## 協力工場 不良品連絡書

仕様番号 415CFP-084-50F

品名 CONTACT A

# 不具合 ( 製品 ) 対策書

株式会社鈴木 様  
品名: CONTACT A 415CFP-084-50F  
ロットNo: 15.05.19.S1.G-0002  
製番: 1551766002  
G-0002

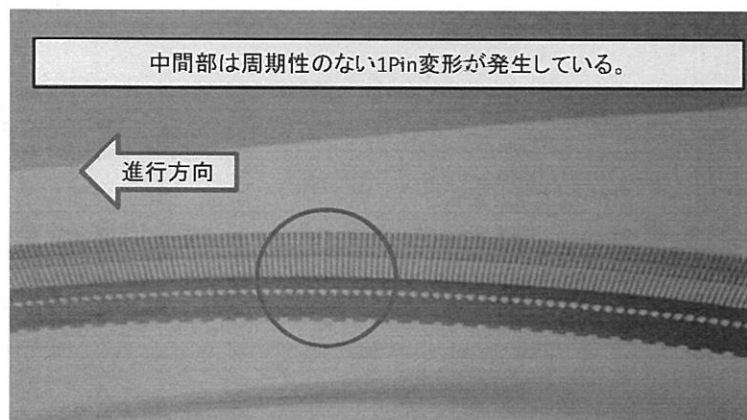
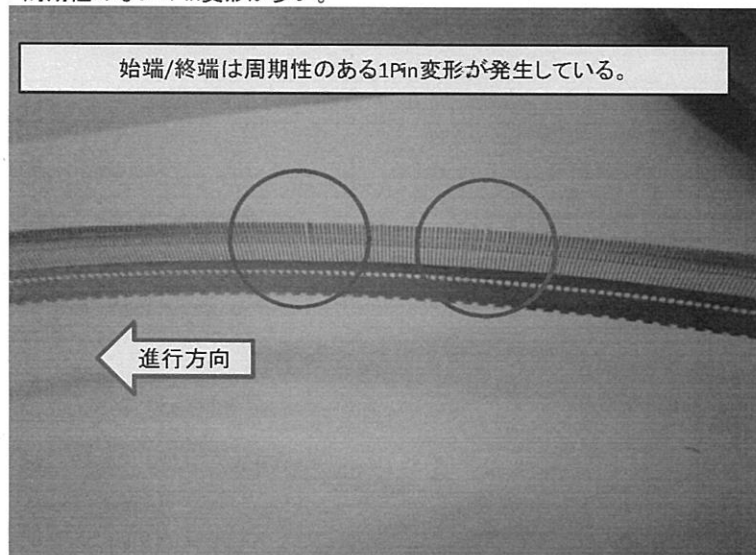
- ・G-0001と比較すると変形の発生頻度は少ない。
- ・変形は進行方向に対して後方に倒れている。
- ・周期性のない1Pin変形が多い。

今回の2RLに関して、G-0001は変形が多く発生していました。  
内容としては全体を通して周期性(約7mm間隔)のある1Pin変形が多い。

G-0002はG-0001と比較すると変形の頻度は少ない。  
始端及び終端部周辺はG-0001と同様の周期性のある変形が発生していますが、

中間部では周期性のない1Pin変形が発生しています。  
変形箇所としては0001が約150箇所、0002が約50箇所程度発生しています。

変形しているPinの両側は変形しておらず、1Pinのみ変形しています。

何れも進行方向に対して後方、又はヌキ面側(リール内側)に倒れています。

- ・ライン内において端子が前後(ヌキ面側に倒れる)に変形することは考え難い。
- ・進行方向に対して後方に変形するモードは、弊社ライン内において発生する可能性があります。しかし、この場合は連続する変形となりますので1Pin変形、周期性のある変形は過去に例がありません。  
→ライン内に異物を故意に付着させて、検証しましたが、連続的な変形となりました。
- ・リール巻取り時に、リールのフチに引っ掛かって変形することを想定して検証試験を行いました。  
→リールの淵に引っかけてみましたが軽くあてる程度では変形は起こらず、強く当てると数Pinが倒れてしまい同様の変形は再現できませんでした。
- ・巻き締りを想定して検証試験を行いました。  
→リールを強く引っ張り巻き締りを発生させましたが同様の変形は再現できませんでした。
- ・リール取扱い時に変形することを想定して検証試験を行いました。  
→Pinをバリ面側から押しましたが両サイドのPinも変形してしまい同様の変形は再現できませんでした。
